Opinia Nr 005605

z wyników przeprowadzonych oględzin - ekspertyzy urządzeń grzewczo-kominowych

w budynku przy ul. Annii Krąkowej nr 40/1 w Wałbrzychu
dotycząca urządzeń grzewczo-kominowych używanych przez
B.O.K. Stawy Zdrój

22. K.K. ORIENTACYJNY

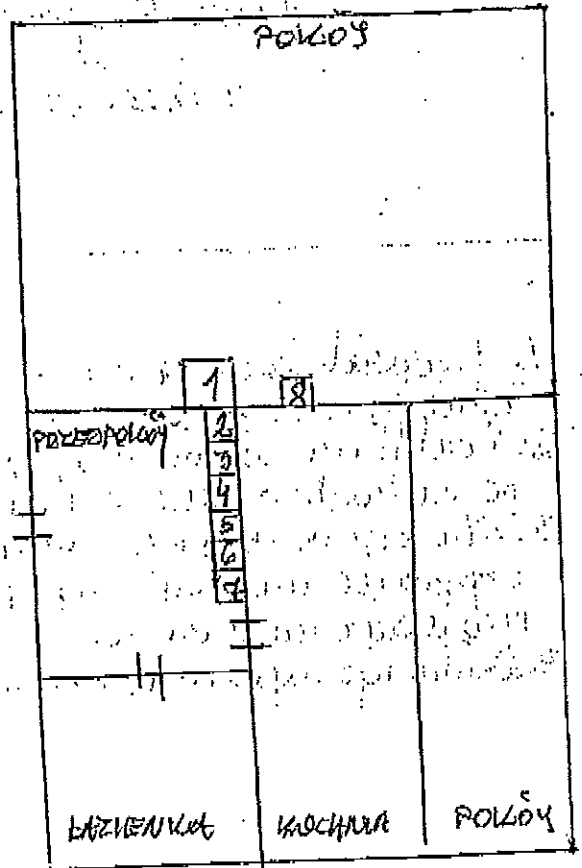
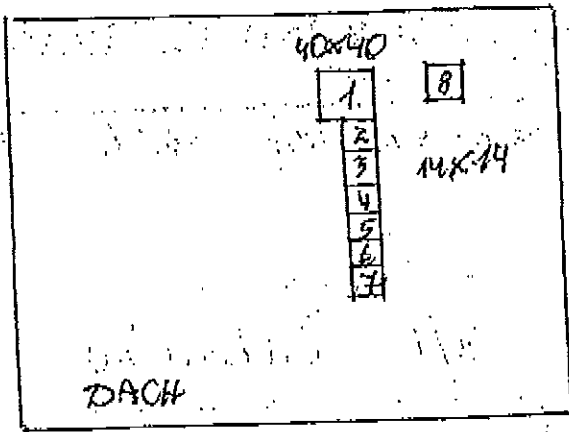
1. Przewód kominowy nr 2 może być przeznaczony dla istniejącego pieca CO na paliwo stałe.
2. Wentylację wpięwaną, wykonaną można do przewodu nr 1 po zaizolowaniu wkładu kominowego przypadk. CO w przedpokoju.
3. Dla prawidłowego funkcjonowania urządzeń kominowych zapewnić należy dopływ powietrza z zewnątrz poprzez urządzenie mechaniczne.
4. Wentylację wpięwaną, kuchni można podłączyć do przewodu nr 8.
